지층 건축물 구조설계 통합 솔루션

개정 노트

midas eGen 2015 Ver.230 R4
(2015년 4월 1일)

예) 크레인이 설치된 구조물

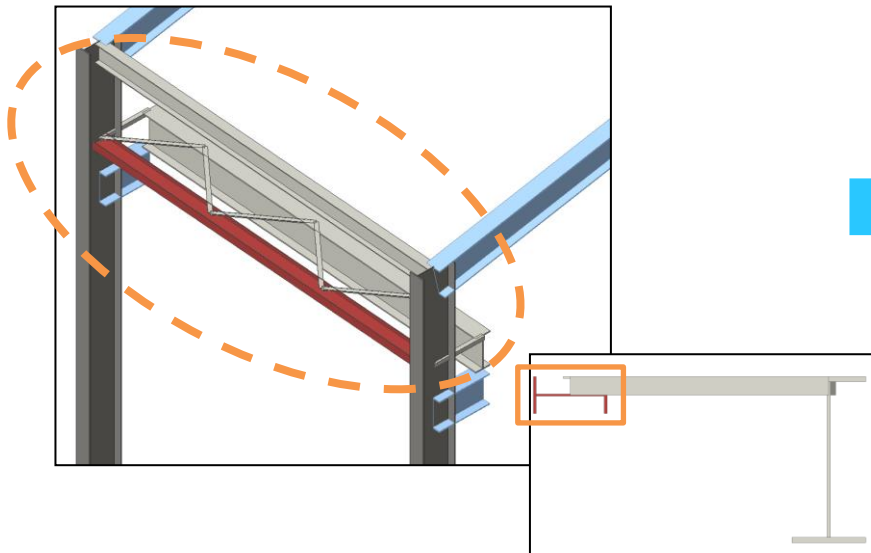
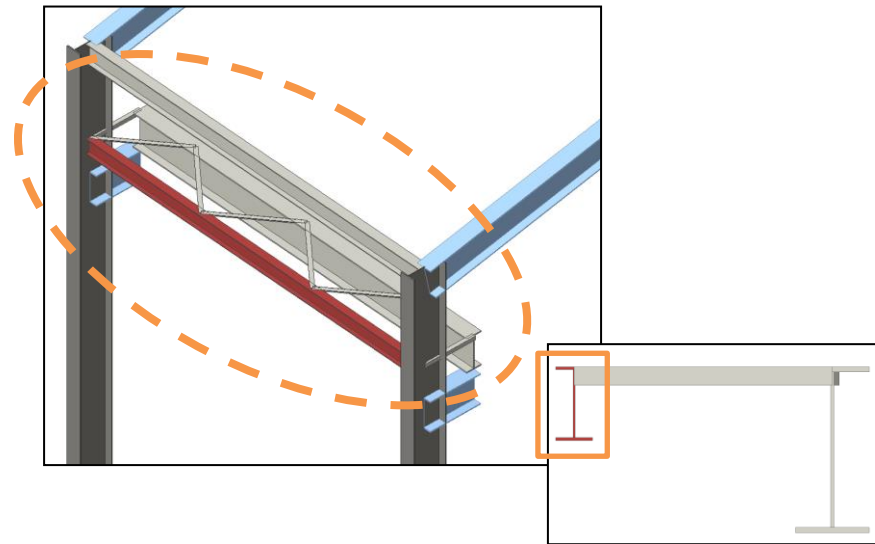
- 크레인 횡지지보의 경우 실제 구조물이 거동하는데 축력에 의하여 큰 영향을 받고 있습니다.
- 따라서 부재의 약축방향 지지길이를 확보하기 위하여 부재 생성 시 기본으로 생성되는 형상을 변경하였습니다.
